# 1. 福島第一のリスクについて（追加質問のご回答）

(2) Q1（福島第一原子力発電所で想定される最大リスク）への回答について

⇒【追加質問】汚染水、プール燃料、デブリそれぞれのリスクについて管理対策を回答いただいたが、以下の点が想定（考慮）されていないように読み取れる。以下の点について、どのように考えているか。

## 使用済燃料プールのリスク

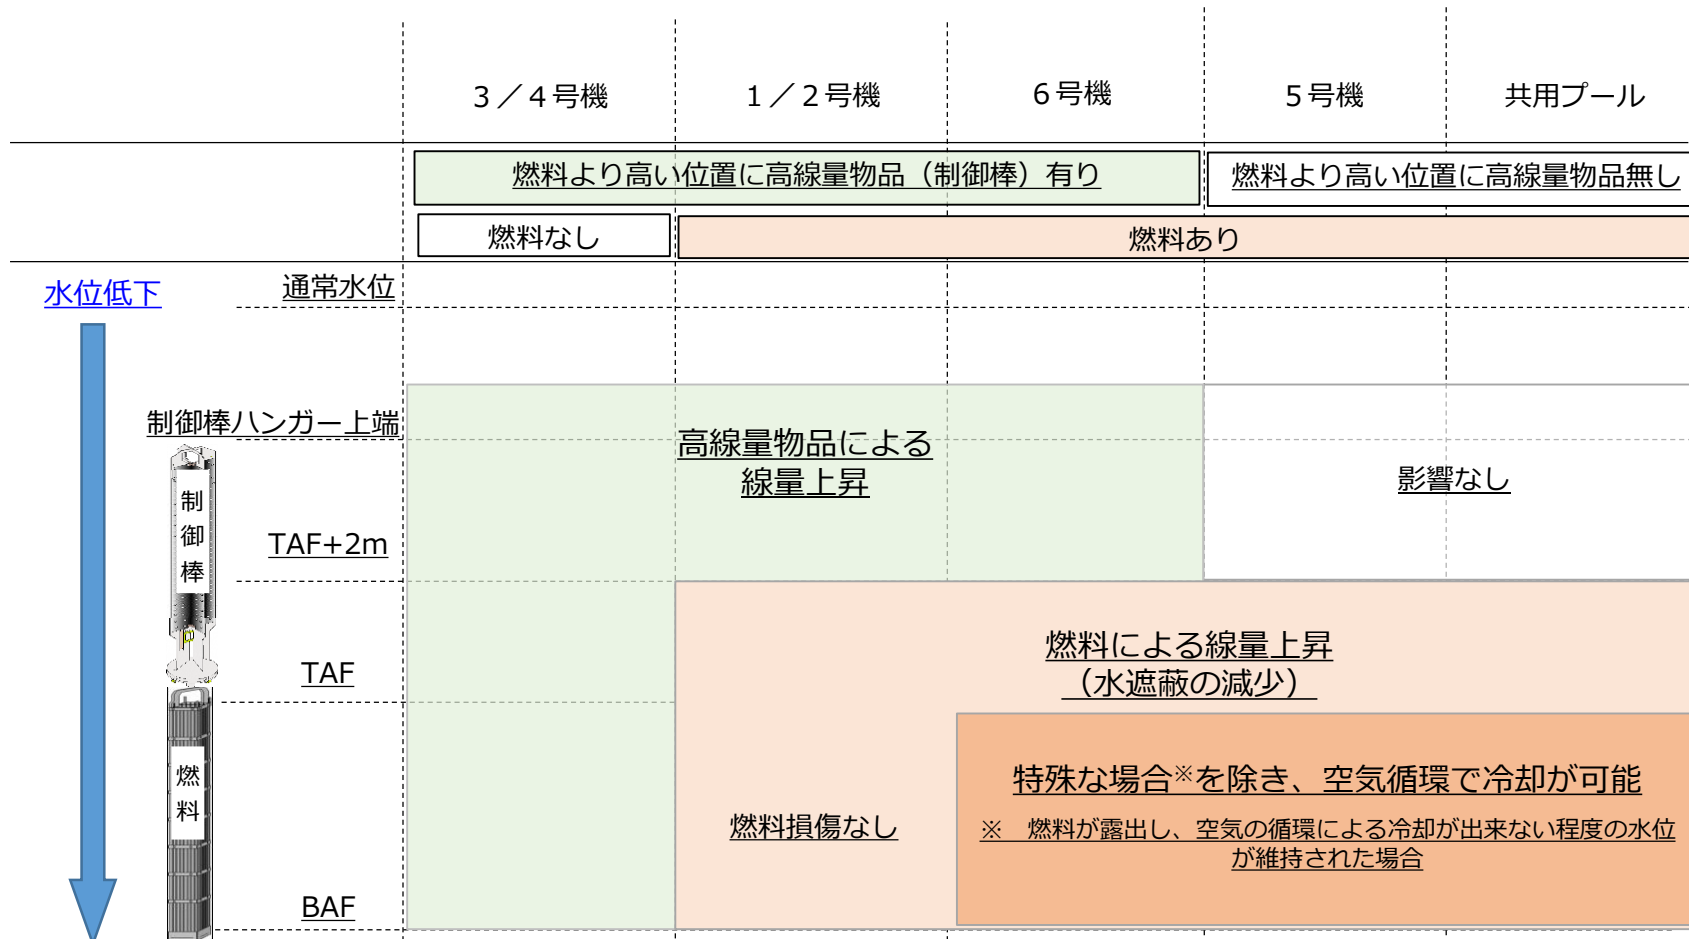
- ①回答いただいたそれぞれの対応・対策が敗れたとき（なくなった時）リスク
- ②それぞれのリスクが複合した場合のリスク

使用済燃料プール水位が低下し、使用済燃料が露出した場合に考えられるリスクは以下の通り。

- 敷地境界線量率の上昇（～1 $\mu$ Sv/h程度）
- 使用済燃料が過熱することにより燃料が損傷し、放射性物質が放出される可能性
  - ・ 1, 2号機：崩壊熱の低下に伴い損傷しない
  - ・ 3, 4号機：使用済燃料の取り出しが完了済み
  - ・ 5, 6号機、共用プール：特殊な場合※を除き、空気循環で冷却が可能

前回お示しした対応・対策	左記対応・対策ができない場合の対応
①	使用済燃料プールの水位の維持および必要に応じて冷却を行い安定状態を維持	● 既設の注水設備・冷却設備が使用できない場合、機動的対応（消防車等による注水）を行い、水位を維持

## <参考> 津波等より各種設備が損傷した場合の復旧余裕時間について

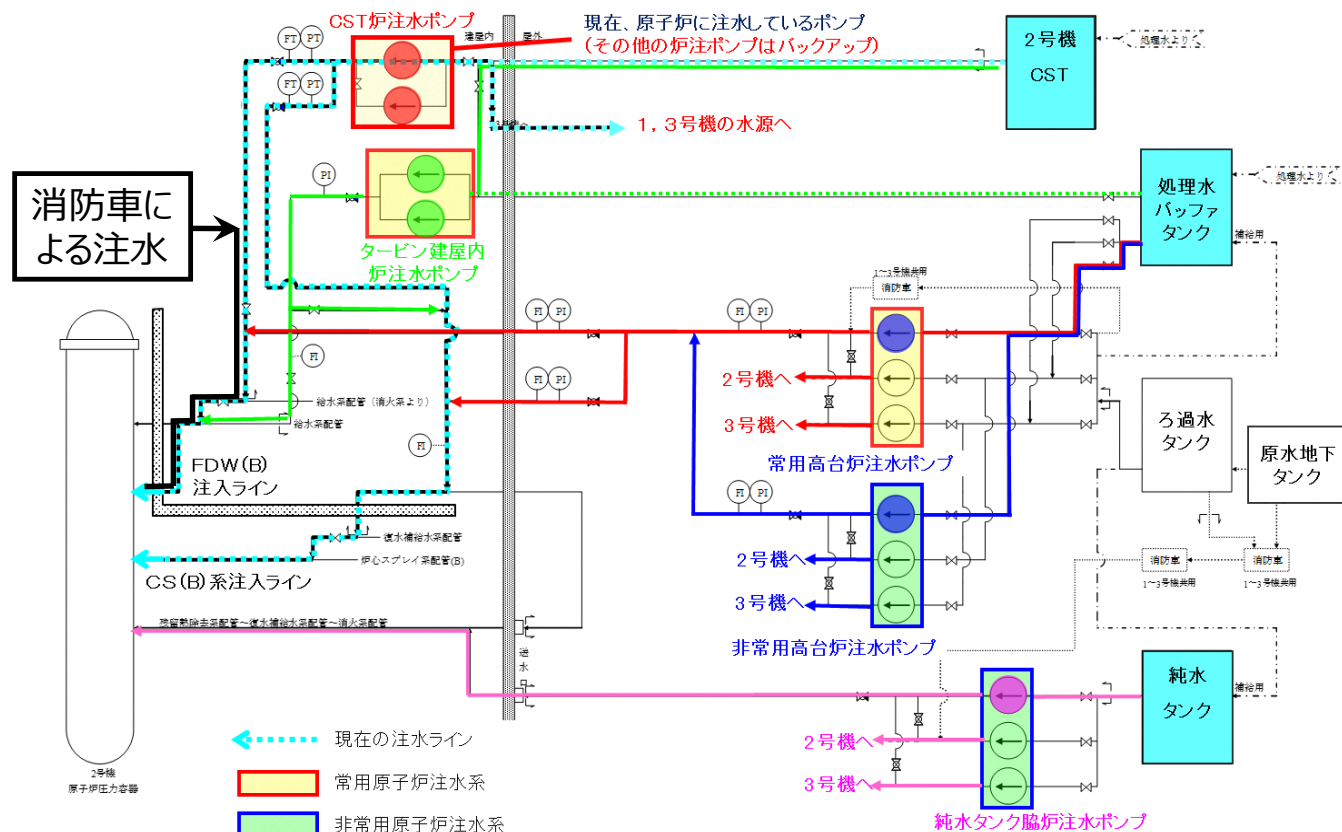
### ②それぞれのリスクが複合した場合のリスク

余裕時間	備考
原子炉注水	約10日	実施計画制限80℃に到達
窒素封入	1号機 : 約14日 2, 3号機 : 約12日	水素濃度が可燃限界 4 %になる以下の日数に余裕をもった日数 1号機 : 約22日 2,3号機 : 約19日
使用済燃料プールの冷却・注水 (使用済燃料プールの漏洩がない場合※)	1,2号機 : 制限温度到達しない 3,4号機 : 燃料取り出し済み 5,6号機 : 約 9 日 共用プール : 約 5 日	実施計画制限温度65℃到達 (1号機 : 60℃)
1 ~4号機滞留水移送	建屋水位とサブドレン水位測定結果による	滞留水水位がサブドレン水位を上回らないこと

※ 耐震評価の結果から使用済燃料プールが損傷する可能性は低いと考えている
